Konstr.	Ritad	Godk.	Smst nr.	Ers.	Tolerans där ej annat angivits:
	HG				ISO 2768 m
Dat. 1993-09-24	Skala 1:7		Atlantic H20C		Ritn.nr 14247
intra SCANDINAVIAN DESIGN					Ändr. A

SECTION A-A

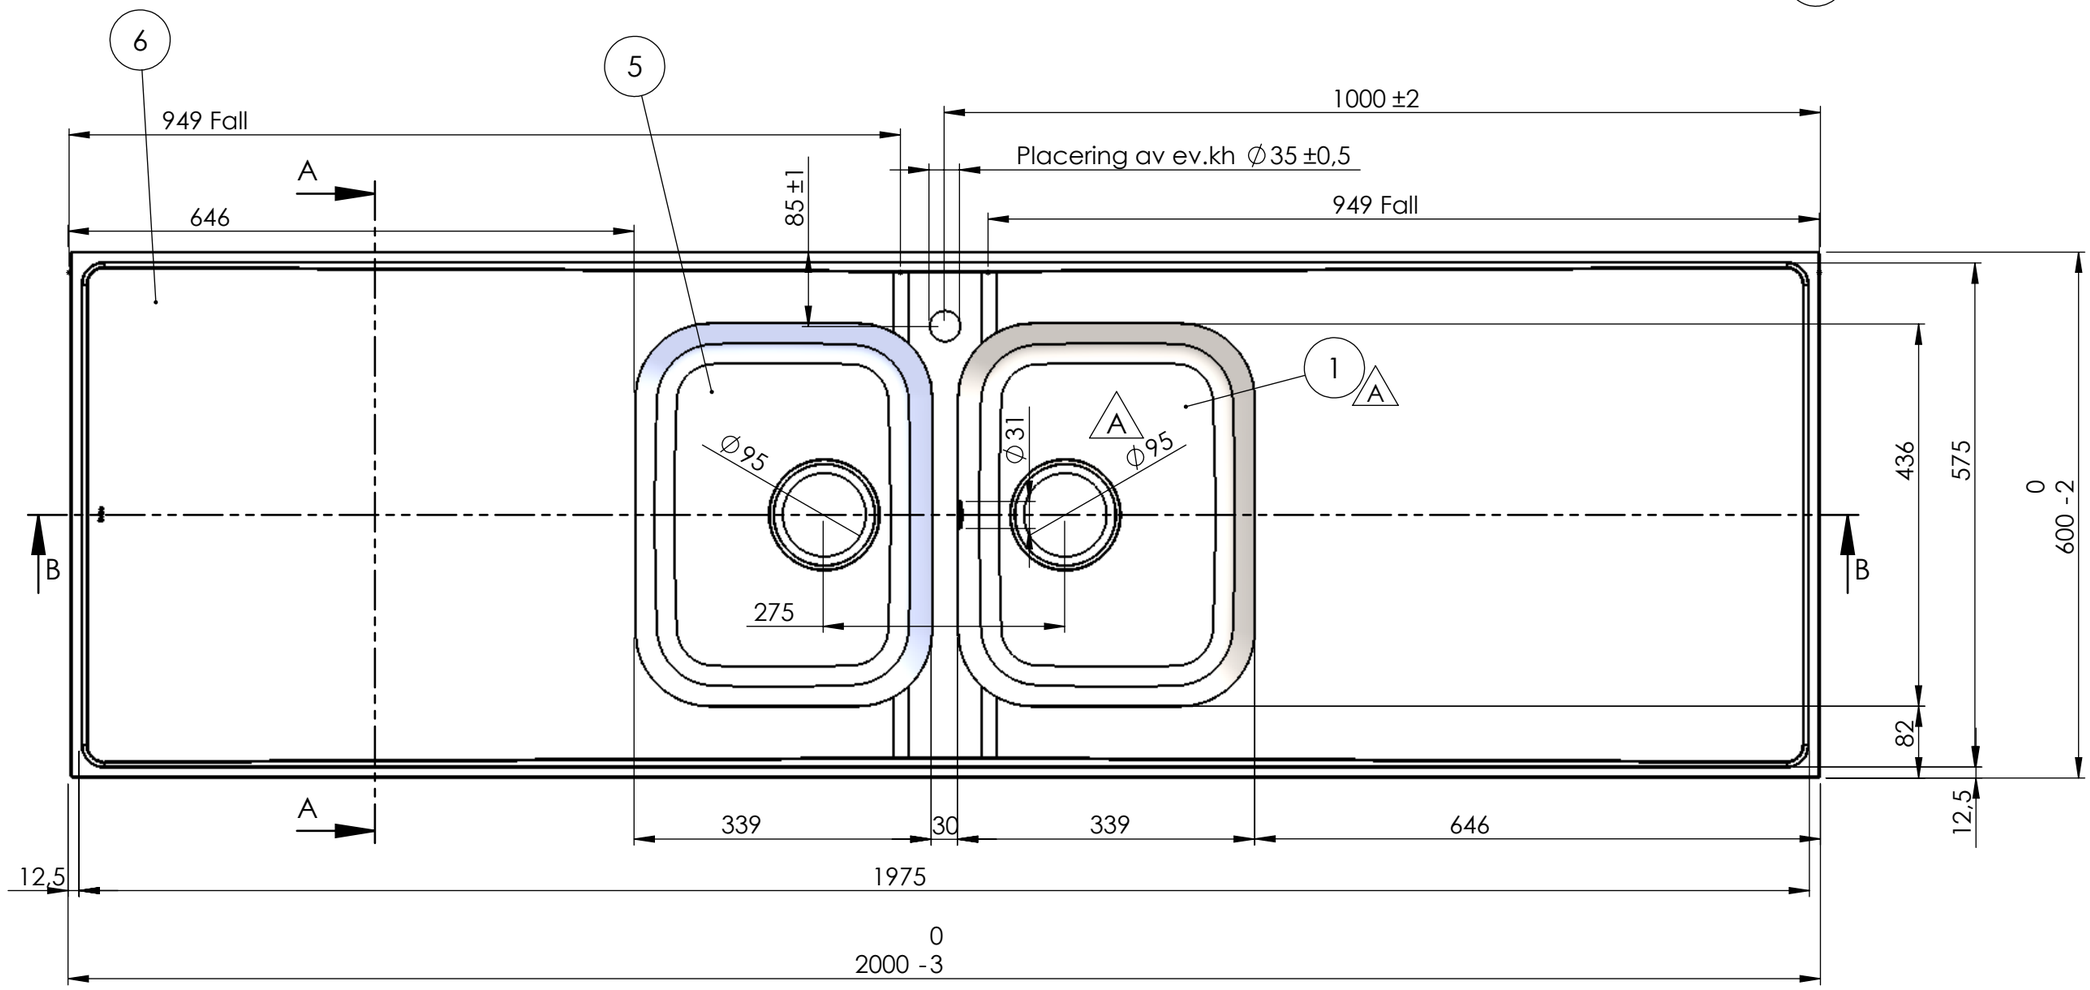
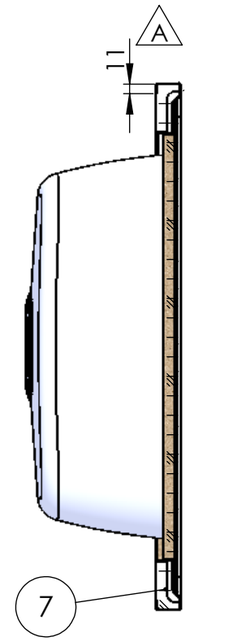
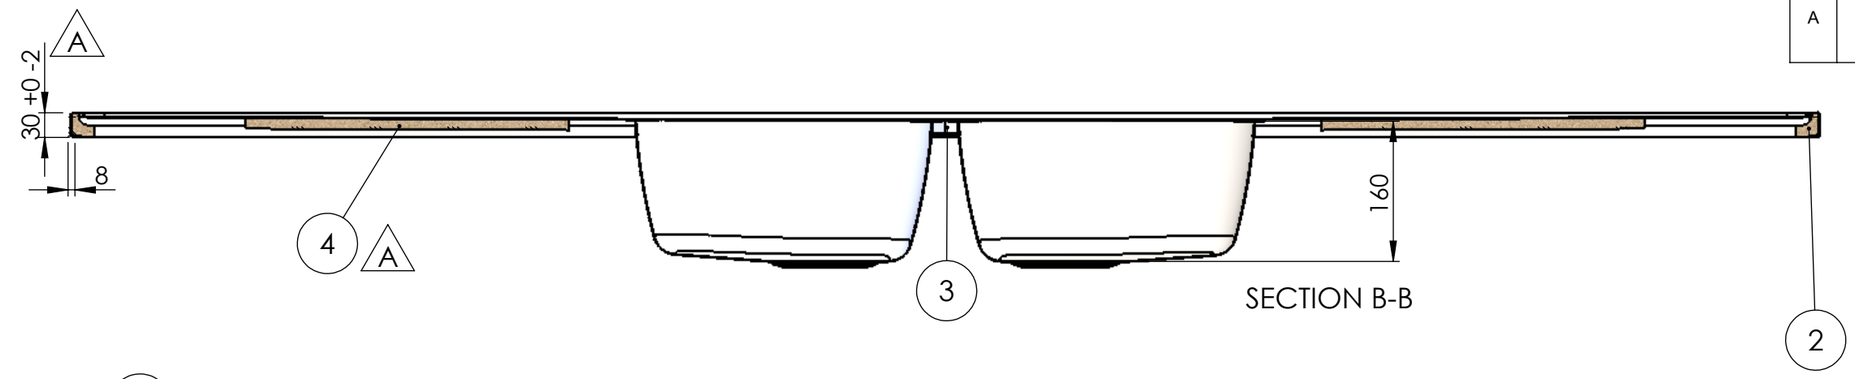
REV.	ANT.	ÄNDRING	DATUM	GODK.
A	6	Windexplatta ersatt med MDF. Kantklipp, ram och gavel ändrade för att vulsten inte ska överstiga 30mm. Omvik långsida var 9mm. Avlopp 51 ersätts av avl 97. Låda 34 stabiliserad med bombering R700.	2013-05-16	MR
